**RESOLUCIÓN DE OFICINAS REGIONALES
ORGANISMO SUPERVISOR DE LA INVERSIÓN EN ENERGÍA Y MINERÍA
OSINERGMIN N° 1849-2018-OS/OR CUSCO**

Cusco, 25 de julio del 2018

El expediente N° 201600111046 y el recurso de reconsideración interpuesto por la empresa ELECTRO SUR ESTE S.A.A. (en adelante, ELECTRO SUR ESTE), mediante el escrito con registro N° 201600111046 de fecha 15 de enero de 2018, en contra de la Resolución de Oficinas Regionales N° 2622-2017-OS/OR CUSCO.

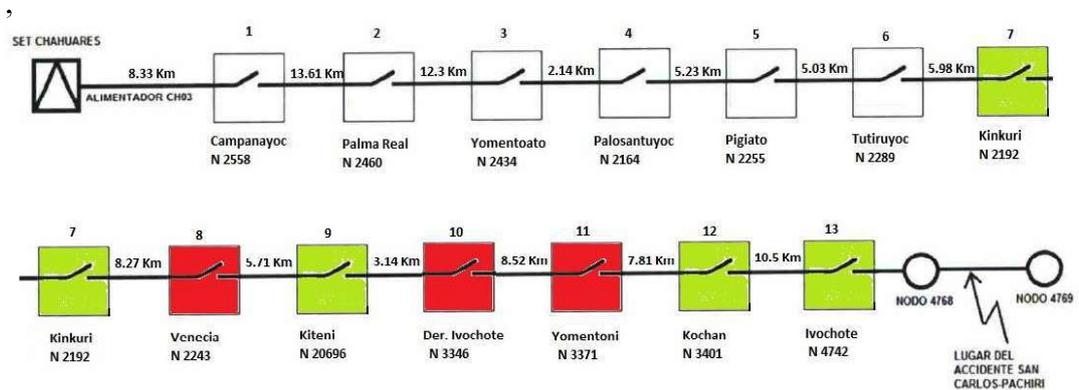
En lo referido a la imputación realizada en la resolución impugnada, referida a “(...) *no opero hasta en dos ubicaciones (...)*”, debe aclararse que la indicación corresponde a la información de la configuración topológica de las redes radiales materia de evaluación, en la cual existe un total de 13 puntos de seccionamiento (desde el punto del accidente hasta la cabecera o Subestación de potencia de Chahuares) de las cuales según informe de la concesionaria, habrían actuado los seccionamientos de los nodos 2192 (Kinkuri), 20696 (Kiteni), 3401 (Kochan), 4742 (Ivochote), marcados en color verde conforme se muestra en la figura siguiente:

Conforme el gráfico precedente, se desprende que los seccionadores de los nodos 2243 (Venecia), 3346 (Deriv. Ivochote), 3371 (Yomentoni) no actuaron en la falla indicada del día 30/01/2016 a las 22:21 horas. Cabe precisar que según la filosofía de protecciones, los sistemas deben actuar ante las fallas de modo de despejar el menor tamaño de red afectado, por lo cual los valores se colocan en forma escalonada con menor amperaje al final del circuito y mayores capacidades hacia la subestación.

Es decir, si la descarga atmosférica de la madrugada habría aperturado las otras protecciones aguas arriba, debió aperturar los seccionadores más cercanos y no de forma intercalada, lo cual evidencia una coordinación inadecuada de protecciones y permite afirmar la falta de actuación adecuada de los sistemas de protección.

De este modo, se desprende que la coordinación de protecciones no cumpliría el criterio de selectividad, debido a que las protecciones que debieron actuar son las más cercanas a la falla, circunstancia por la cual se sostiene que las protecciones no actuaron hasta en más de dos ubicaciones (en color rojo), funcionando intercaladamente, lo cual evidencia una inadecuada coordinación de protecciones.
